**INFORME TÉCNICO REFERENTE A LA IDONEIDAD DEL PROYECTO
"OBRAS DE EMERGENCIA DEL CASTRO SAMARTÍN.
GRANDAS DE SALLME, PRINCIPADO DE ASTURIAS"**

Noviembre de 2019

Emitir una opinión técnica fundada acerca del proyecto referido, en relación a su adecuación para la protección y difusión del patrimonio cultural y arqueológico.

Ilustración 2. Localización del muro occidental de la Plaza de Chao Sanmartín (Villa 1999).

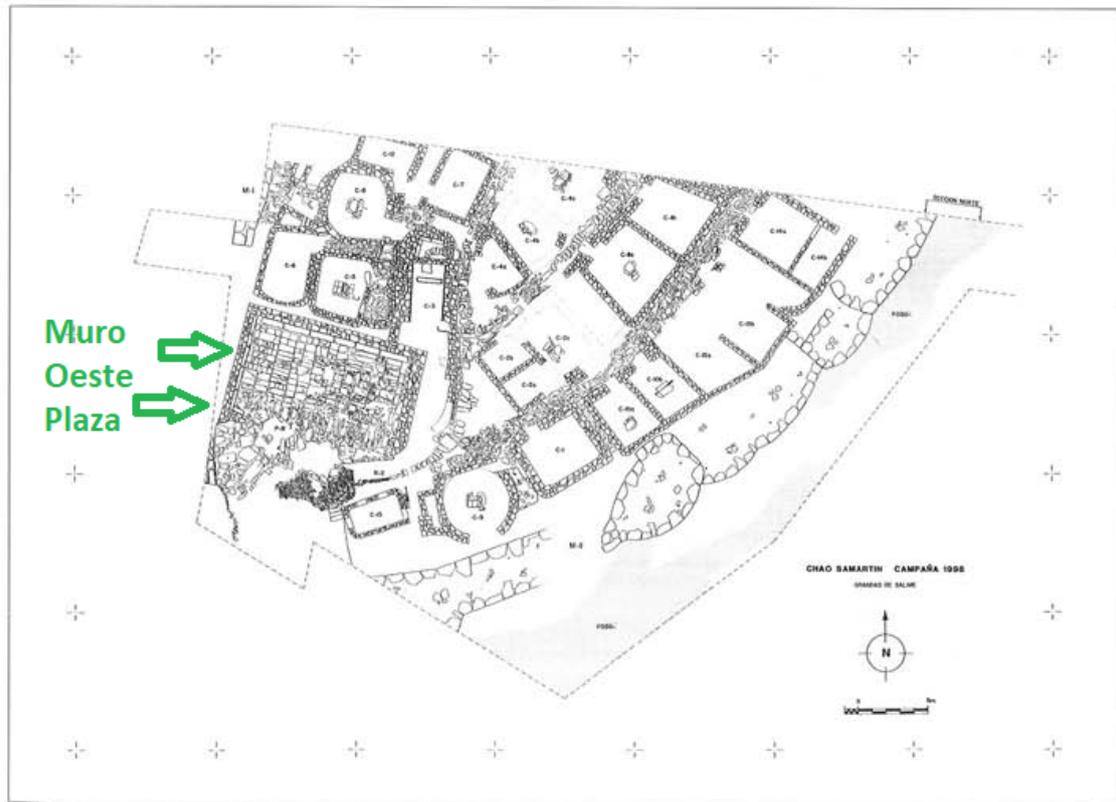
1. En el caso específico del muro occidental de la Plaza **no procede en ningún caso su reconstrucción**. Este elemento es un unicum en el sitio, dado que se descubrió tal y como se encuentra en la actualidad (no es posible realizar una fórmula de anastilosis), y presenta evidencias directas de la presencia de un plano de falla cuyo desplazamiento provocó el proceso de destrucción catastrófica del mismo. Cualquier manipulación de este elemento supondría la eliminación de evidencias geológicas y arqueológicas de valor crítico para la comprensión e interpretación del sitio.

Ilustración 3. Detalle de la solución propuesta en el actual Proyecto, mediante la elaboración de un muro de contención de hormigón armado, chapado mediante placas prefabricadas. Represa Bermejo, J. y Ollacarizqueta Garda, S. (2016).

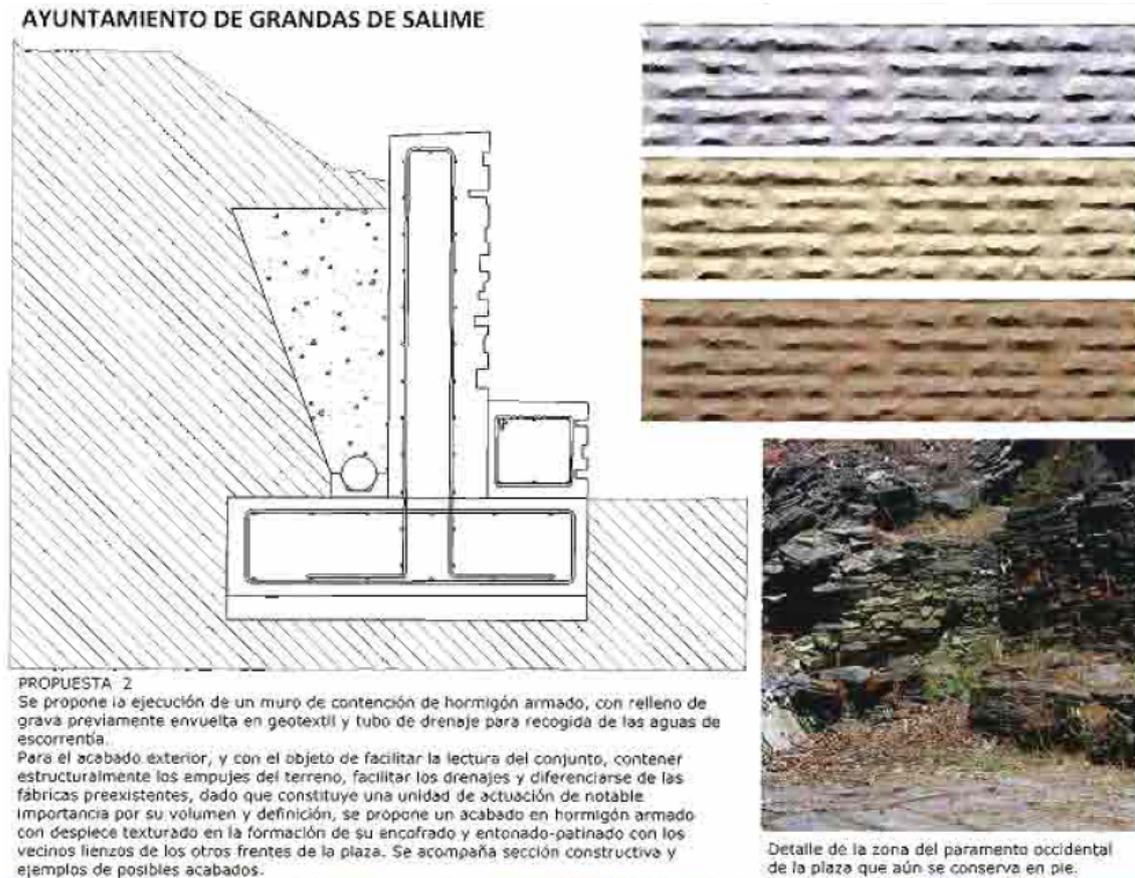
Además, la fórmula ofrecida para la refacción del elemento (ver ilustración 4), mediante un muro pantalla de hormigón, chapado mediante elementos prefabricados (S-1.03), resulta absolutamente incompatible con su aplicación a un sitio arqueológico, y máxime con la categoría de protección que en la actualidad suscribe el Chao Sanmartín. Es una propuesta absolutamente agresiva contra la conservación de uno de los elementos arqueológicos que marcan la singularidad del sitio de forma más acusada.

Imagen 4. Perfil de excavación del módulo 8 (Muralla II) del Chao Sanmartín. En él se observa la fortaleza del episodio sísmico que afectó al sitio, y cuya materialidad es un recurso esencial para su interpretación y conservación. Villa, 2009, figura 4.

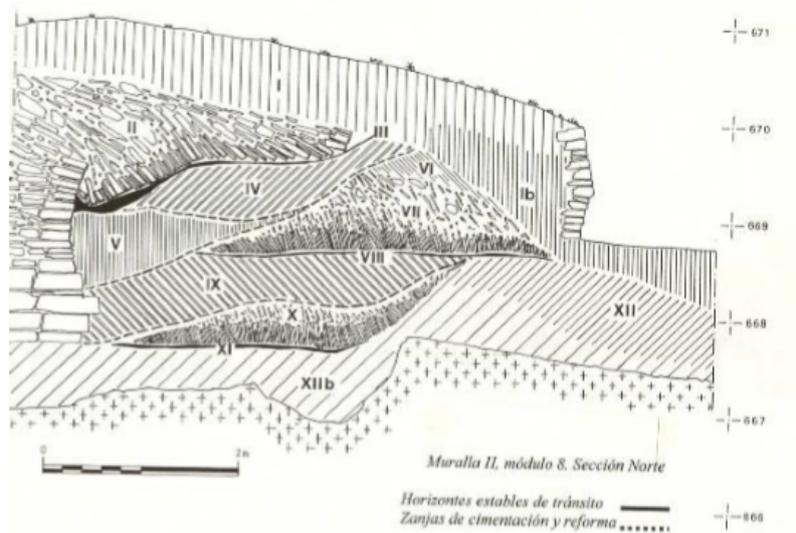
3. En el caso particular de los **muros que ofrecen cierta inclinación**, ha sido claramente documentado que la causa de la misma es el proceso sísmico que marca el final de la vida del sitio. Este hecho es un elemento de alto valor de cara a la comprensión e interpretación del sitio. No cabe en ningún caso la recuperación del plano de verticalidad de los muros. Estos deberán mantener su actual apuntalamiento hasta que sea posible establecer un tratamiento de conservación adecuado, que permita la retirada de los soportes, atendiendo a los criterios generales que la normativa internacional plantea: no agresividad, reversibilidad y fácil identificación.

Ilustración 6. Elementos a futuro: Mirador 3 y espacio de recepción de visitantes Represa Bermejo, J. y Ollacarizqueta Garda, S. (2016).

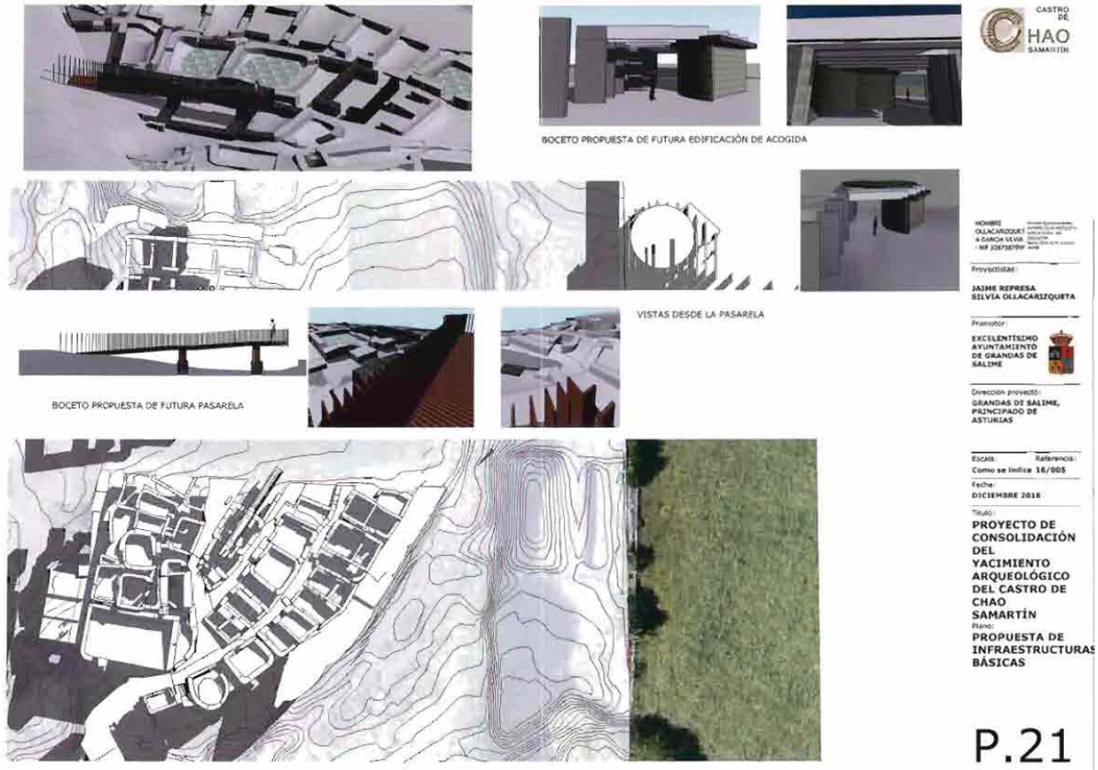
- La pasarela de observación que se plantea sobre la superficie del área arqueológica (“Mirador 3”) afectaría a la observación completa del área excavada, en primer lugar, contradiciendo la propia normativa referente a la observación de los Bienes de Interés Cultural. Además, tendría que apoyar o incluso cimentarse en estratos arqueológicos, afectando a su conservación, y expondría a riesgos por vibración y vandalismo a las estructuras domésticas del sitio. Se recomienda su replanteamiento.

- El futuro espacio de recepción de visitantes se plantea construir dentro del área arqueológica, sobre estratos fértiles, afectándolos de forma irreversible. Además,

presenta el mismo problema que indicamos en el punto anterior. Su planteamiento conceptual interfiere con la visibilidad de un Bien de Interés Cultural, contraviniendo la normativa en vigor referente a la protección de estos espacios.
